敦賀発電所2号炉
ボーリング柱状図の記事欄に係るご指摘への回答
補足説明資料3
シームについて

令和2年5月13日
日本原子力発電株式会社

柱状図における「シーム」の記載とその性状 (H19-No.7孔 深度151.35m)

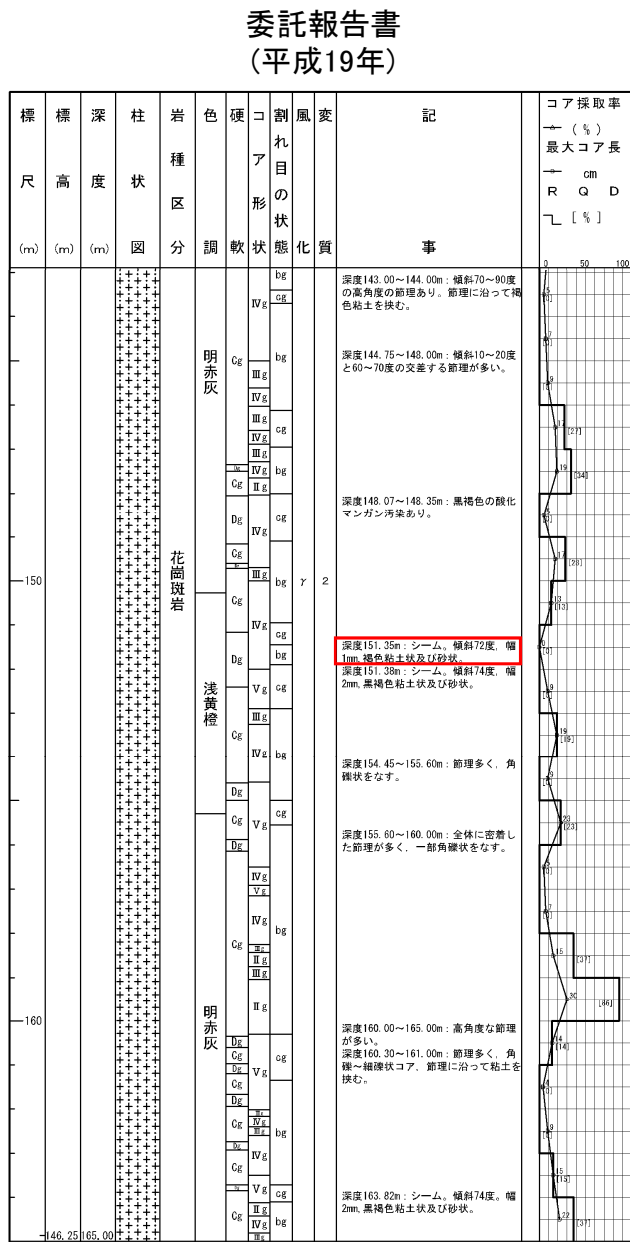
・2本の同系統の割れ目に挟まれた区間に礫混じり砂状部が分布していることから、破碎部として認定した。
直線的・連続的な粘土状部の分布が認められないことから、カタクレーサイトであると判断した(平成20年破碎部再観察結果)。

委託報告書 (平成19年)	審査資料案	審査資料 (平成30年11月30日)
深度151.35m: シーム。傾斜72度。幅1mm褐色粘土状及び砂状。 深度151.38m: シーム。傾斜74度。幅2mm黒褐色粘土状及び砂状。	●151.35~151.38m (f-8-11破碎帯) ・破碎部である。 ・褐色の固結礫状部からなる。 ・走向・傾斜はN15° E86° Eである。 ・フィルム状の粘土を挟在する。	●151.35~151.38m (f-8-11破碎帯) ・破碎部である。 ・褐色の固結礫状部からなる。 ・走向・傾斜はN15° E86° Eである。 ・フィルム状の粘土を挟在する。

柱状図における「シーム」の記載とその性状 (H19-No.7孔 深度163.82m)

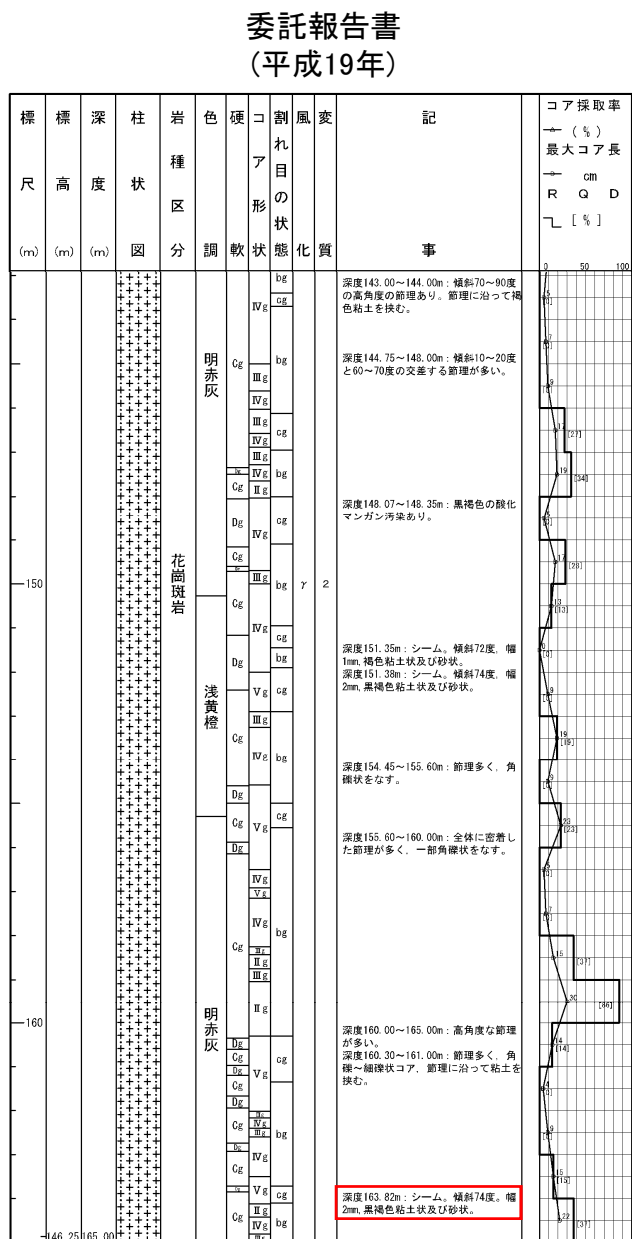
・粘土状及び砂状を呈するが、その分布は局所的であり連続性に乏しいことから、破碎部ではないと判断した。

委託報告書 (平成19年)	審査資料案	審査資料 (平成30年11月30日)
深度163.82m: シーム、傾斜74度、幅2mm、黒褐色粘土状及び砂状。	163.82m ・変質している。 ・黒褐色粘土状及び砂状を呈する。	163.82m ・変質している。 ・黒褐色粘土状及び砂状を呈する。

柱状図における「シーム」の記載とその性状(H19-No.8孔 深度101.59m)

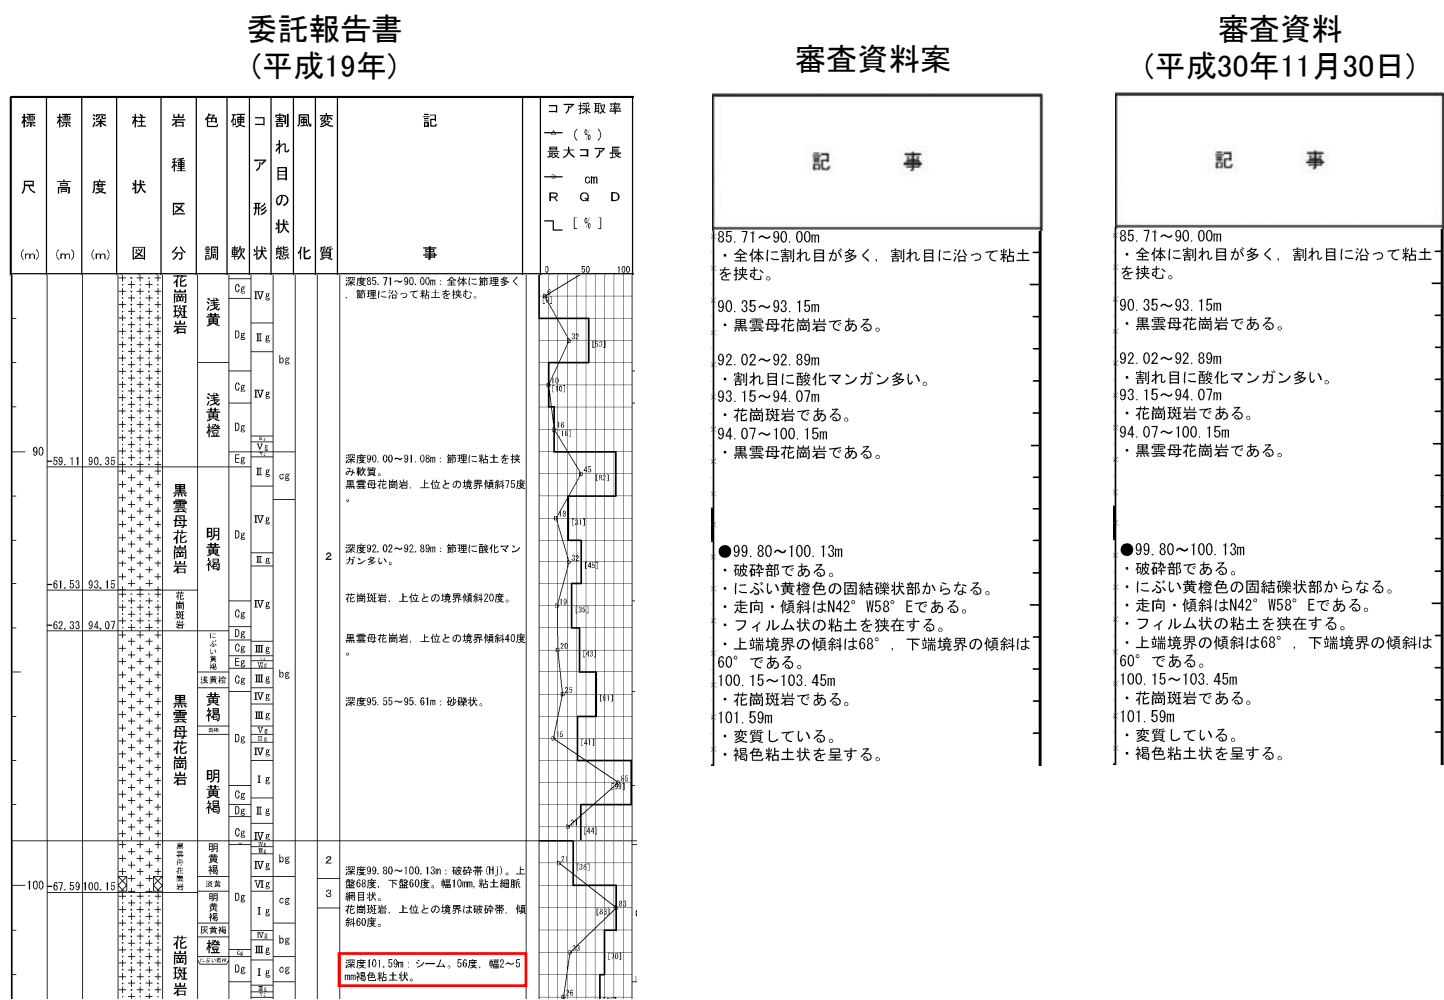
・周囲の岩盤に劣化が認められないことから、破碎部ではないと判断した。

委託報告書 (平成19年)	審査資料案	審査資料 (平成30年11月30日)
深度101.59m: シーム。56度。幅2~5mm褐色粘土状。	101.59m ・変質している。 ・褐色粘土状を呈する。	101.59m ・変質している。 ・褐色粘土状を呈する。

柱状図における「シーム」の記載とその性状 (H19-No.8孔 深度135.19m)

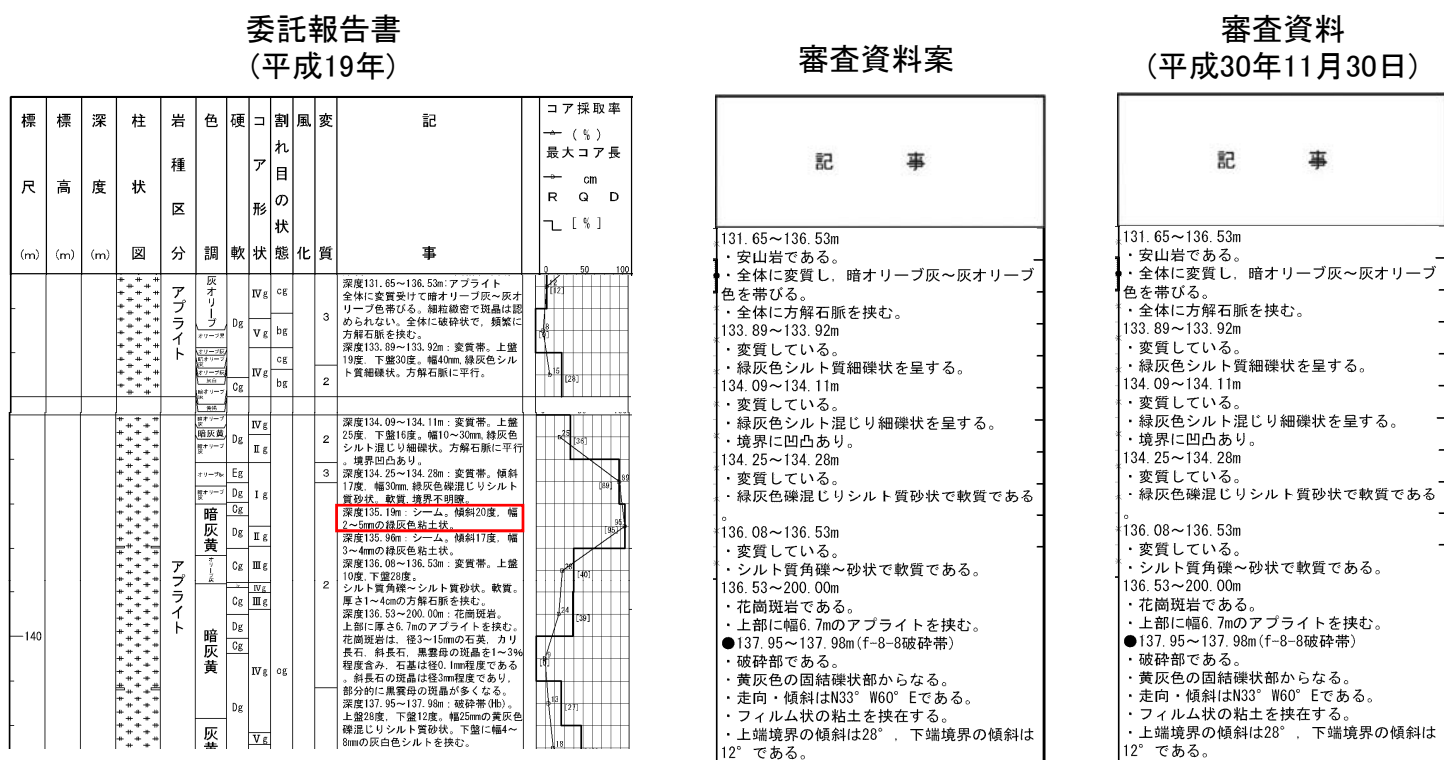
・周囲の岩盤に劣化が認められないことから、破碎部ではないと判断した。

委託報告書 (平成19年)	審査資料案	審査資料 (平成30年11月30日)
深度135.19m: シーム。傾斜20度。幅2~5mmの緑灰色粘土状。	記載なし	記載なし

柱状図における「シーム」の記載とその性状 (H19-No.8孔 深度135.96m)

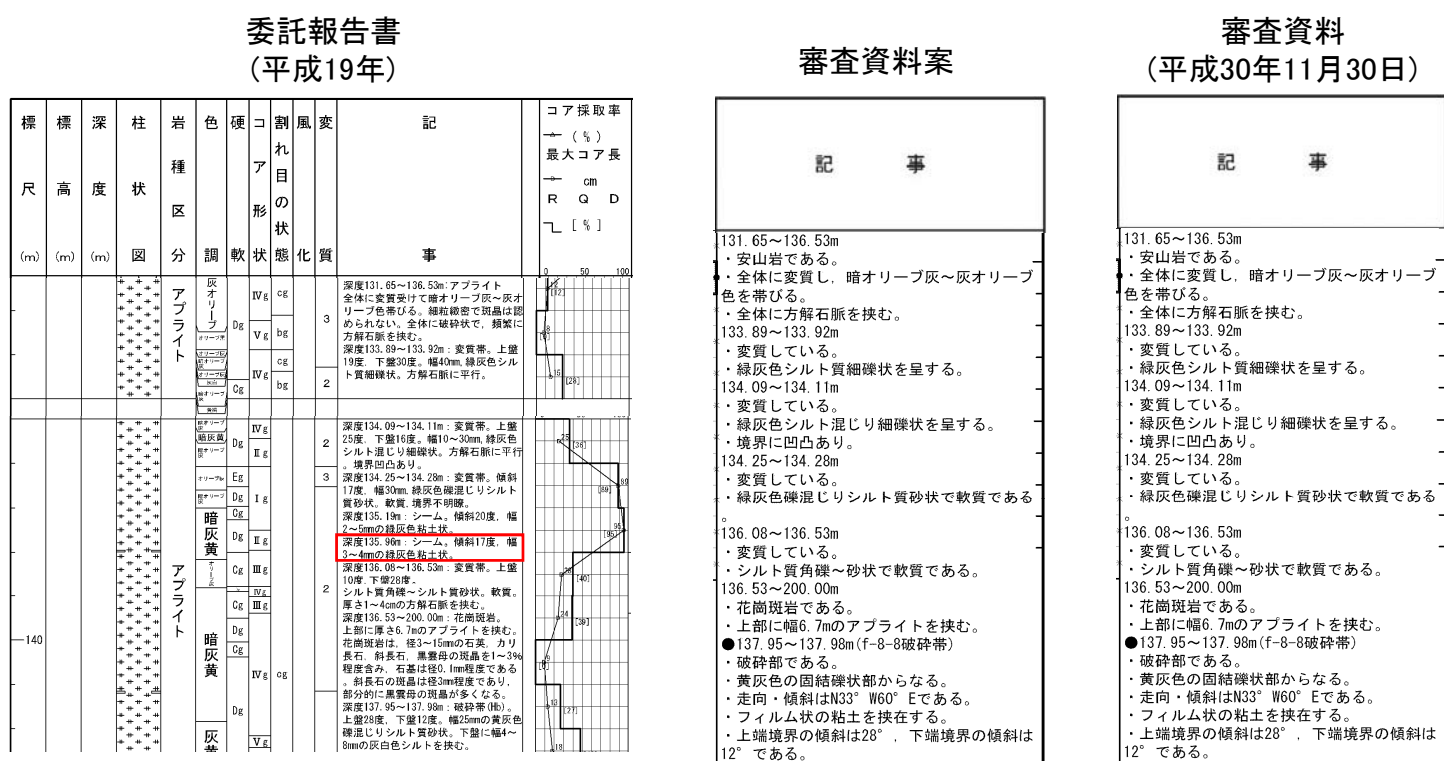
・粘土状を呈するがその分布は膨縮し直線性に乏しいことから、破碎部ではないと判断した。

委託報告書 (平成19年)	審査資料案	審査資料 (平成30年11月30日)
<p>深度135.96m: シーム。傾斜17度、幅3~4mmの緑灰色粘土状。</p>	<p>記載なし</p>	<p>記載なし</p>

柱状図における「シーム」の記載とその性状 (H19-No.8孔 深度183.21m)

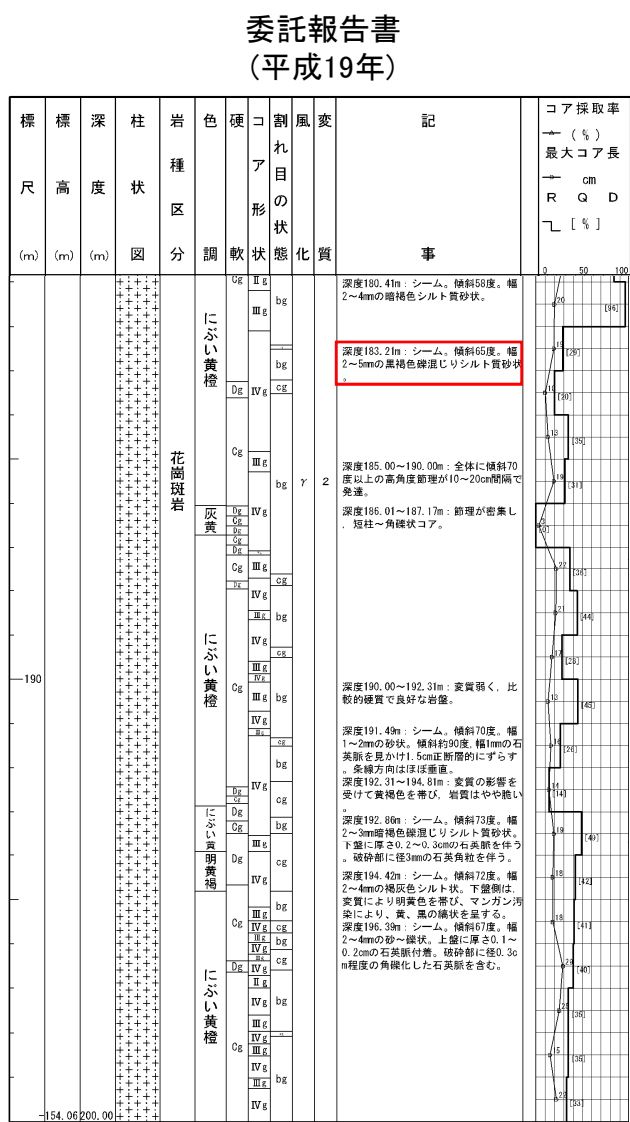
・砂状を呈するがその分布は殲滅し連続性に乏しく、周囲の岩盤に劣化が認められないことから、破碎部ではないと判断した。

柱状図における「シーム」の記載とその性状(H19-No.10孔 深度111.97m)

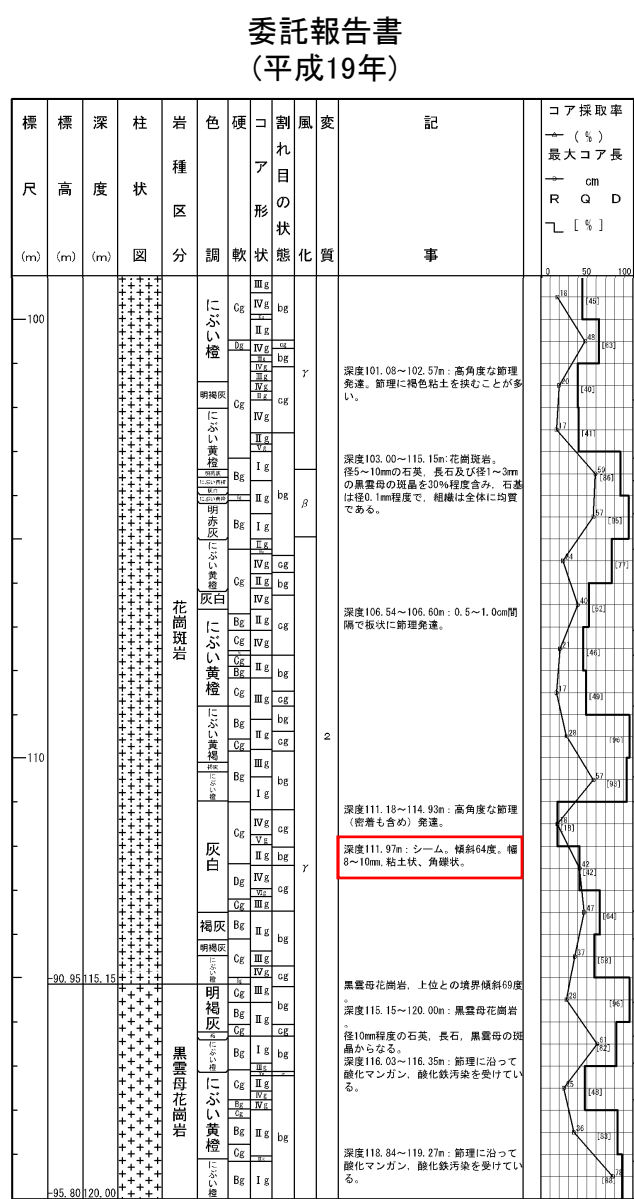
・周囲の岩盤に劣化が認められないことから、破碎部ではないと判断した。

柱状図における「シーム」の記載とその性状(H19-No.11孔 深度11.35m)

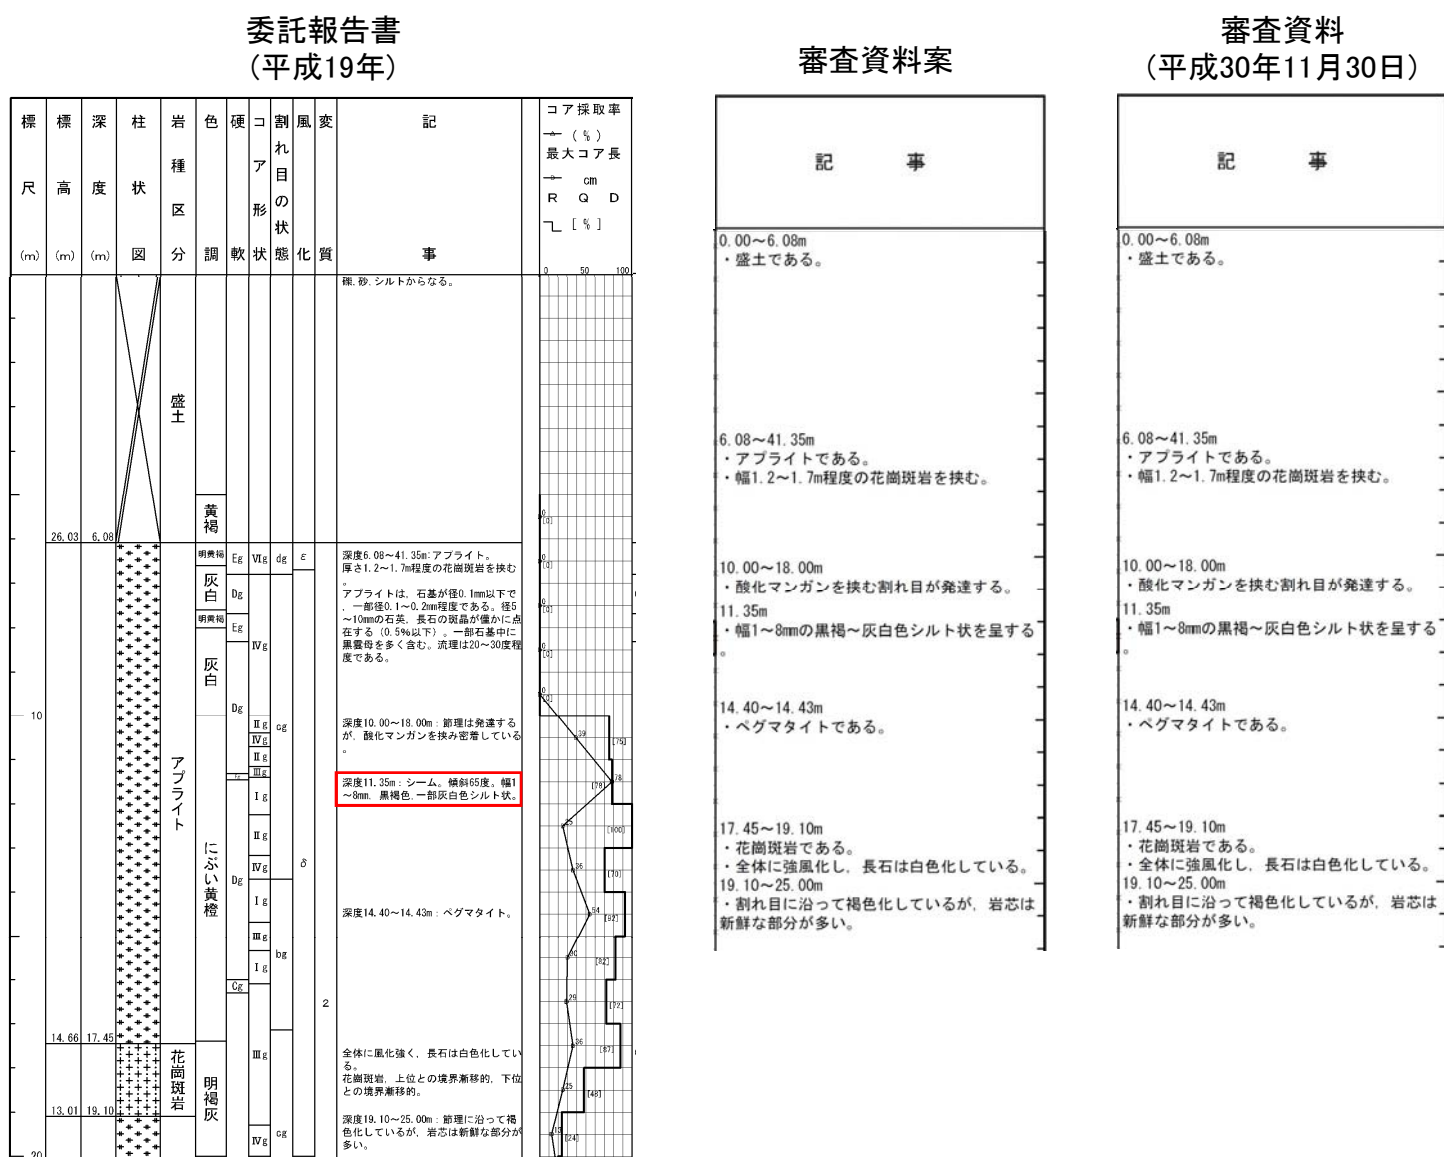
・シルト状を呈するがその分布は殲滅し連続性に乏しいことから、破碎部ではないと判断した。

委託報告書 (平成19年)	審査資料案	審査資料 (平成30年11月30日)
深度11.35m: シーム。傾斜65度。幅1~8mm, 黒褐色、一部灰白色シルト状。	11.35m ・幅1~8mmの黒褐~灰白色シルト状を呈する。	11.35m ・幅1~8mmの黒褐~灰白色シルト状を呈する。

柱状図における「シーム」の記載とその性状 (H19-No.12孔 深度183.43m)

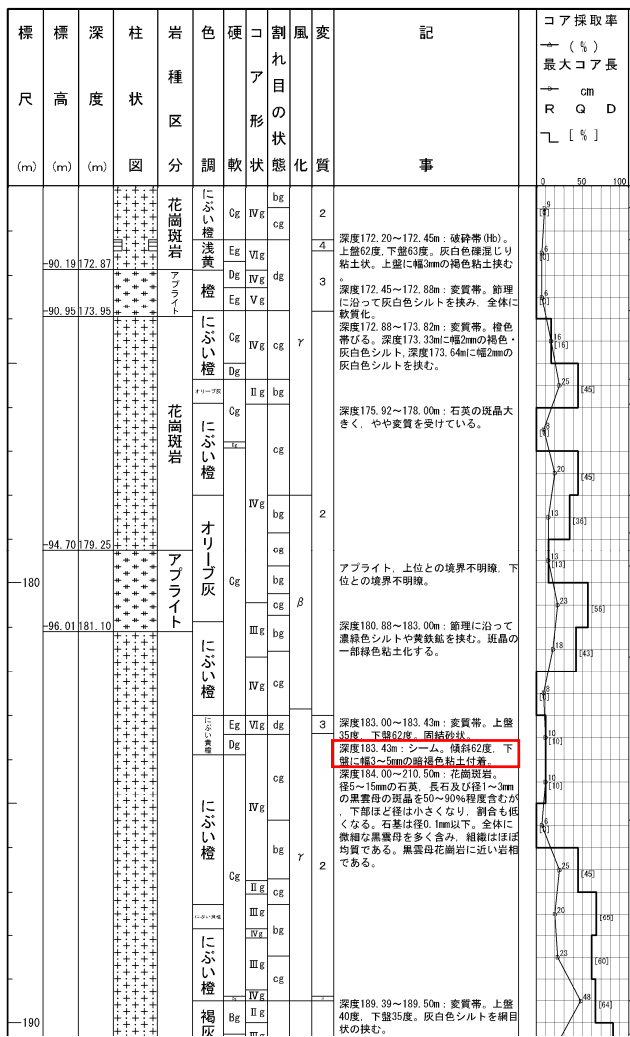
・粘土状部にせん断構造・変形構造が認められないことから、破碎部ではないと判断した。

柱状図における「シーム」の記載とその性状 (H19-No.13孔 深度17.81m)

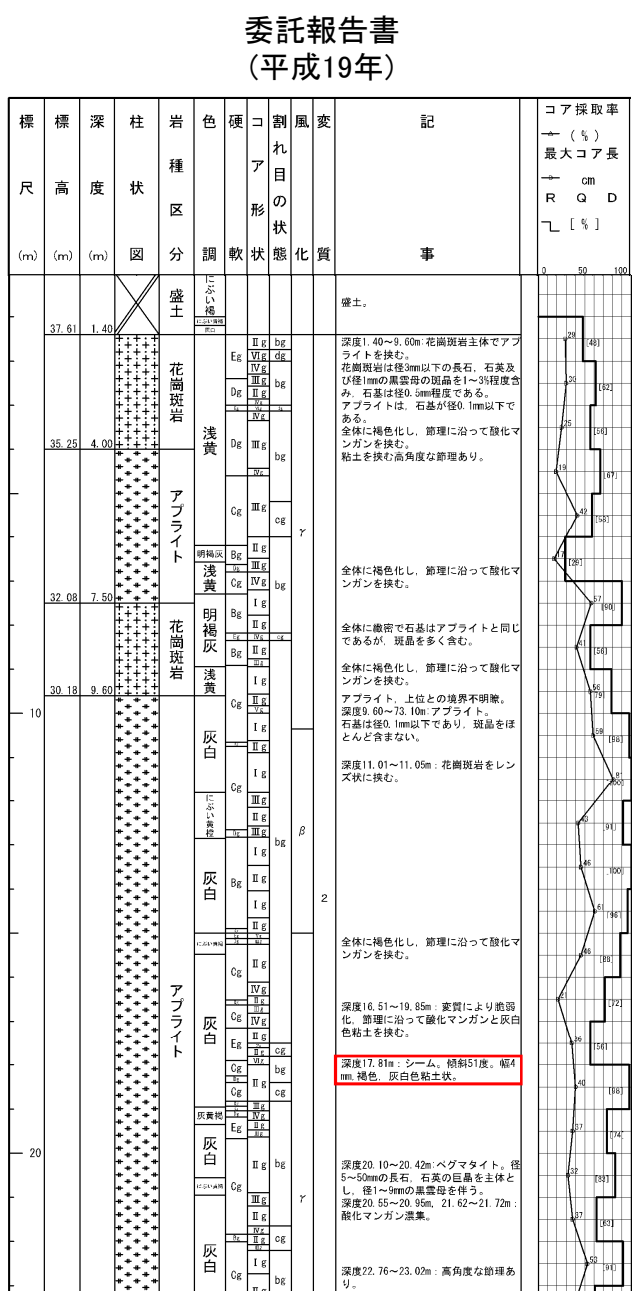
・周囲の岩盤にシームと同系統の割れ目が認められないことから、破碎部ではないと判断した。

柱状図における「シーム」の記載とその性状 (H19-No.14孔 深度133.36m)

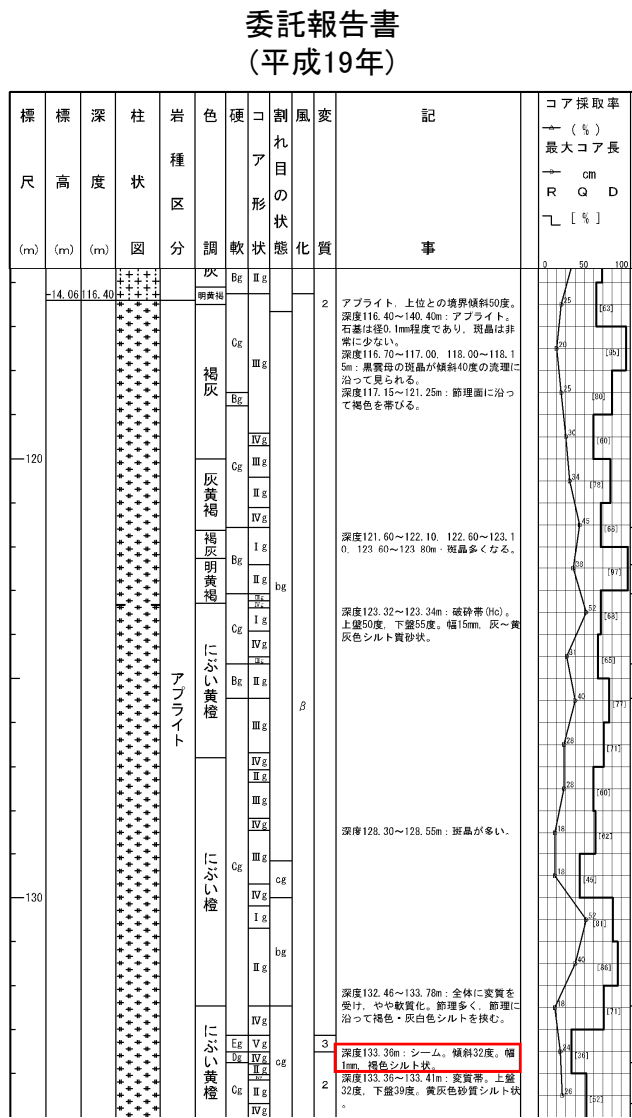
・シルト状を呈するが、その分布は局所的であり連続性に乏しいことから、破碎部ではないと判断した。

柱状図における「シーム」の記載とその性状 (H19-No.15孔 深度87.70m)

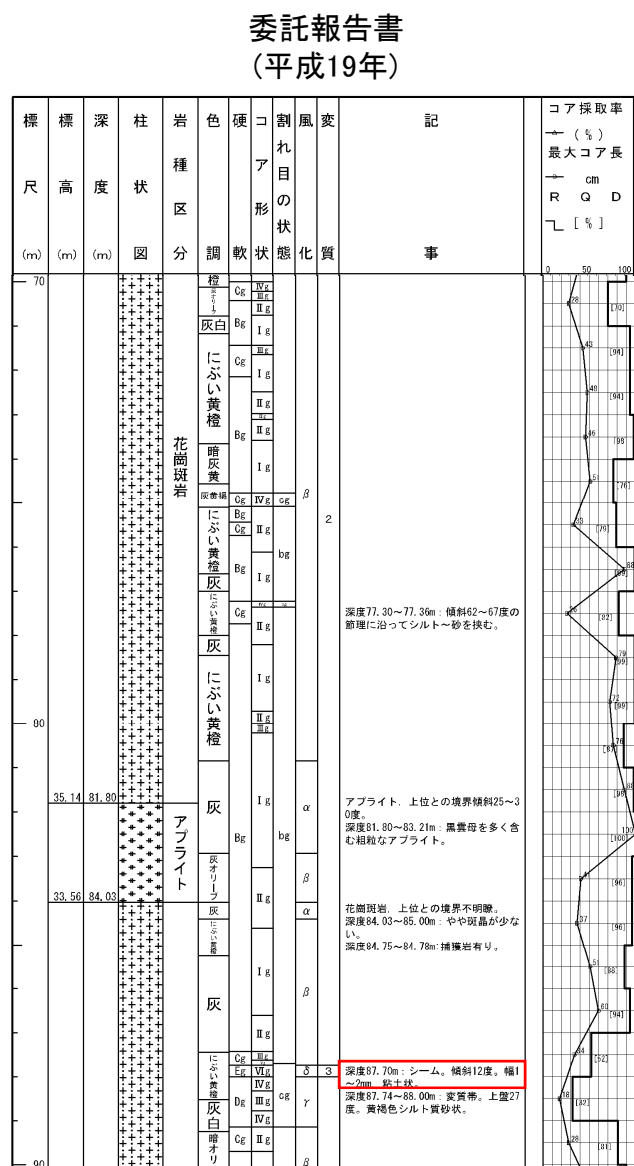
・粘土状を呈するが、その分布は局所的であり連続性に乏しいことから、破碎部ではないと判断した。
